■津波シミュレーションの誤りのお詫びと差し替えのお願い

●復興まちづくりの前提条件を踏まえた津波シミュレーション

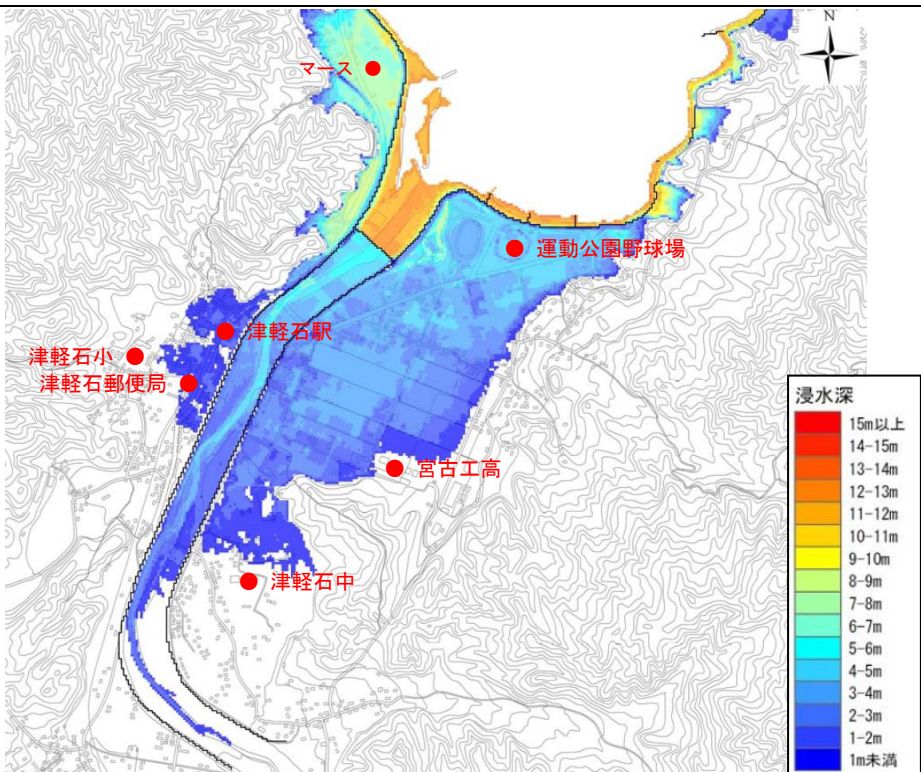
第3回検討会の資料5や「地区復興まちづくり計画（素案）」でお示していた津波シミュレーションは、条件設定が「更なる地盤沈下を考慮した」ものとなっており、県が示した条件「更なる地盤沈下を考慮しない」シミュレーション結果とは異なるものとなっていました。

お詫びして訂正させていただきます。

●津波シミュレーションの条件

- ・ 県が決定した防潮堤が整備されている
- ・ 東日本大震災が発生した当時の潮位、および津波高
- ・ 東日本大震災による地盤が沈下した状態での地盤高とし、更なる地盤沈下は考慮しない。
